浜岡 4 号炉 高経年化技術評価 保安規定で定める運転上の制限との整合性について

令和 5 年 4 月 1 3 日

第26回審査会合コメントの一覧

原子炉格納容器の部位に要求される機能

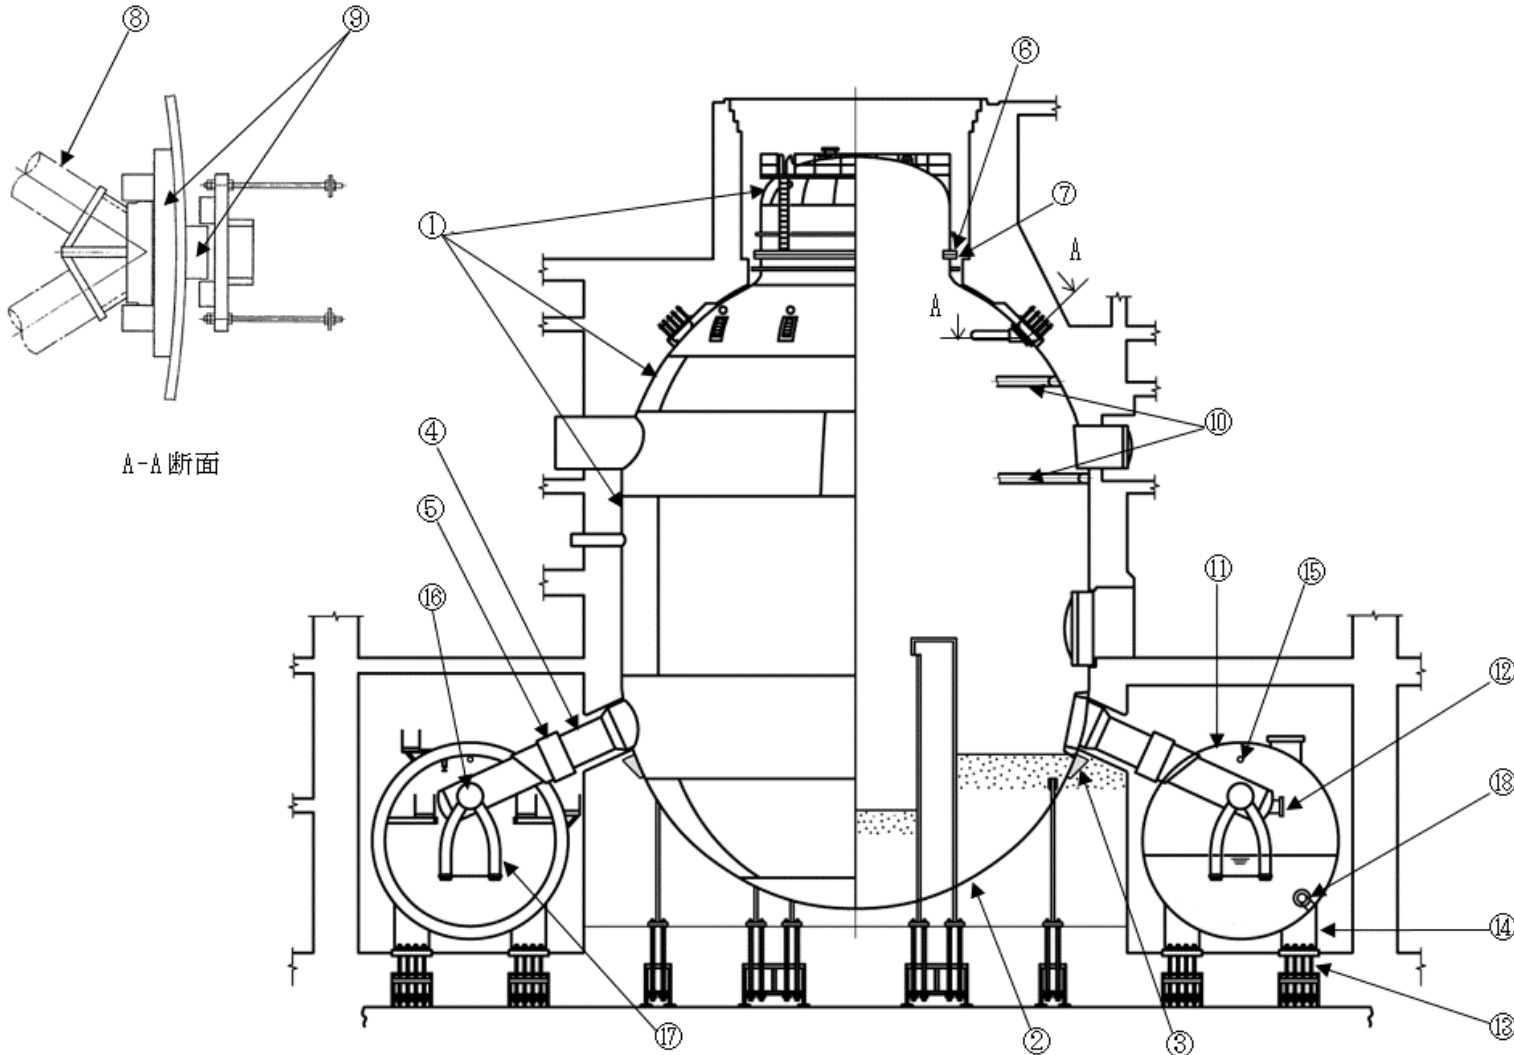
原子炉格納容器の部位に要求される機能

部位名		要求される機能	
ドライウェル	①	上鏡鋼板	原子炉格納容器バウンダリ機能
	①	円筒部鋼板	原子炉格納容器バウンダリ機能、機器の支持機能
	①	球殻部鋼板	原子炉格納容器バウンダリ機能、機器の支持機能
	②	コンクリート埋設部鋼板	原子炉格納容器バウンダリ機能、機器の支持機能
	③	サンドクッション部鋼板	原子炉格納容器バウンダリ機能、機器の支持機能
	④	ベント管	原子炉格納容器バウンダリ機能、その他（原子炉格納容器ベント機能）※1
	⑤	ベント管ベローズ	原子炉格納容器バウンダリ機能、その他（原子炉格納容器ベント機能）※1
	⑥	主フランジボルト	原子炉格納容器バウンダリ機能
	⑦	主フランジボルトガスケット	原子炉格納容器バウンダリ機能
	⑧	スタビライザ	機器の支持機能
	⑨	シヤラグ	機器の支持機能
	⑩	スプレイヘッド	その他（原子炉格納容器（ドライウェル）スプレイ冷却機能）※2
⑩	スプレイノズル	その他（原子炉格納容器（ドライウェル）スプレイ冷却機能）※2	
サブプレッションチェンバ	⑪	シエル	原子炉格納容器バウンダリ機能、サブプレッションプール水貯蔵機能
	⑫	真空破壊装置	原子炉格納容器バウンダリ機能、その他（真空破壊機能）※3
	⑬	基礎ボルト	機器の支持機能
	⑭	サポート	機器の支持機能
	⑮	スプレイヘッド	その他（原子炉格納容器（サブプレッションチェンバ）スプレイ冷却機能）※2
	⑮	スプレイノズル	その他（原子炉格納容器（サブプレッションチェンバ）スプレイ冷却機能）※2
	⑯	ベントヘッド	その他（原子炉格納容器ベント機能）※1
	⑰	ダウンカマ	その他（原子炉格納容器ベント機能）※1
⑱	ストレーナ	サブプレッションプール水貯蔵機能

赤字については以下の理由で原子炉の状態が「冷温停止」の場合不要となる機能

※1 原子炉格納容器ベント機能：本機能は保安規定添付－1（原子炉がスクラムした場合の手順）の表－15（ドライウェル温度制御）にて主な監視操作内容として要求される。
原子炉の状態が「冷温停止」の場合は全制御棒が挿入された状態であり、同機能が要求されることはないため本機能は不要となる。

※2 原子炉格納容器スプレイ冷却機能：本機能は保安規定第39条（非常用炉心冷却系）にて要求されるが、同条は原子炉の状態が運転、起動、高温停止の場合に運転上の制限を課しており、また、原子炉の状態が冷温停止及び燃料交換の場合の非常用炉心冷却系の要求を定めている第40条では本機能は要求されていない。以上より、原子炉の状態が「冷温停止」の場合不要となる。

※3 真空破壊機能：本機能は保安規定第44条（サブプレッション・チェンバからドライウェルへの真空破壊弁）にて要求されるが、同条は原子炉の状態が運転、起動、高温停止の場合に運転上の制限を課しているため、原子炉の状態が「冷温停止」の場合不要となる。
